Prot. 2818 | 20/02/2020

Oggetto: ISTANZA FERMO ASITE SRL – Istanza finalizzata al rilascio del provvedimento autorizzativo unico regionale (PAUR) ai sensi dell’art. 27-bis del D. Lgs. N. 152/2006 relativo al progetto di “Impianto di trattamento anaerobico-aerobico della F.O.R.S.U. per la produzione di ammendante compostato misto e produzione di Biometano – Realizzazione di una discarica di rifiuti urbani e speciali non pericolosi presso l’area ex Camacci”.
PARERE TECNICO ALLACCIO IDRICO

Stralcio planimetrico

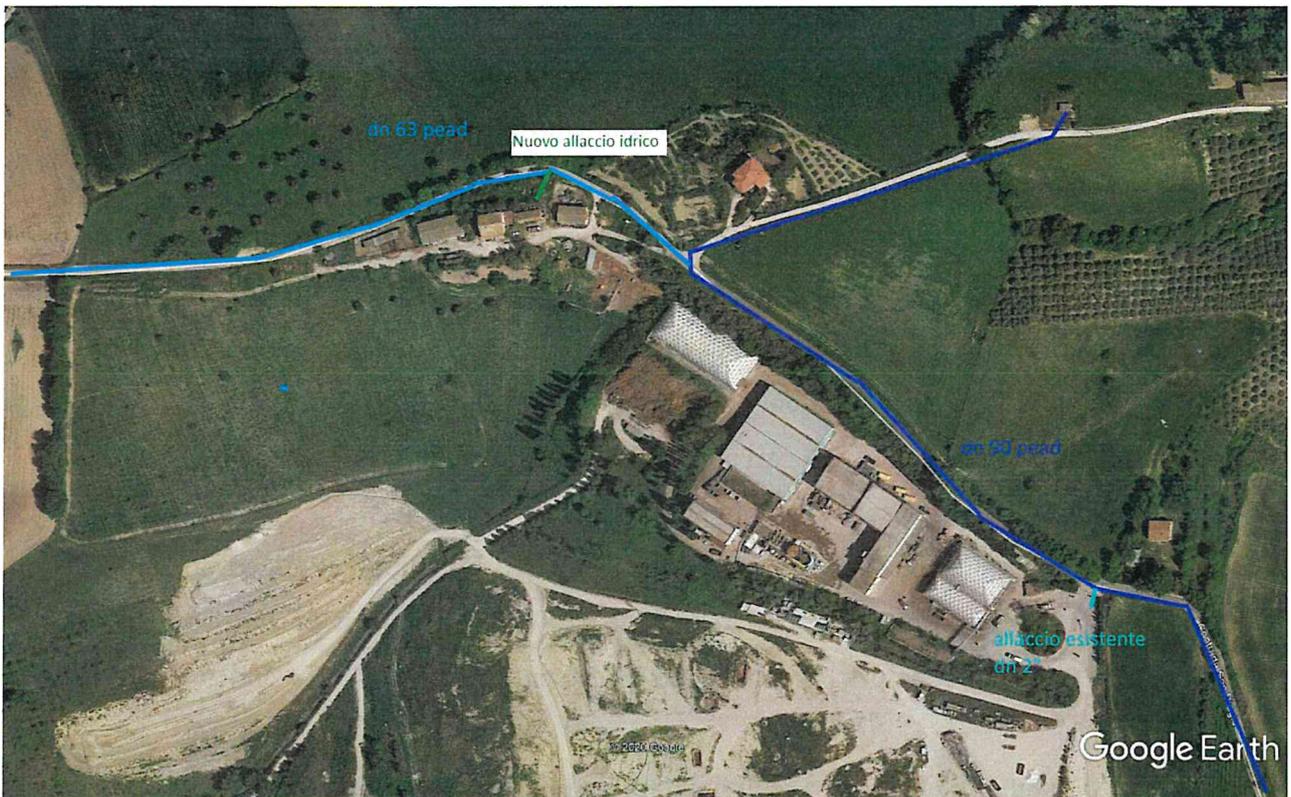
CHE la zona interessata dal progetto di cui in oggetto è servita da una condotta idrica DN 63 in PEAD, sita lungo la sede stradale, a cui potrà essere allacciata la nuova palazzina ad uso uffici, per la quale è stimato un consumo idrico pari a n.10 abitanti equivalenti;

CHE la fornitura idrica potrà essere rilasciata solo a seguito dell’autorizzazione allo scarico in ambiente, previo trattamento, dei reflui civili dato che la zona in oggetto non è servita da pubblica fognatura.

Si allega alla presente la planimetria con l'indicazione della soluzione tecnica proposta per l'allaccio idrico in questione.
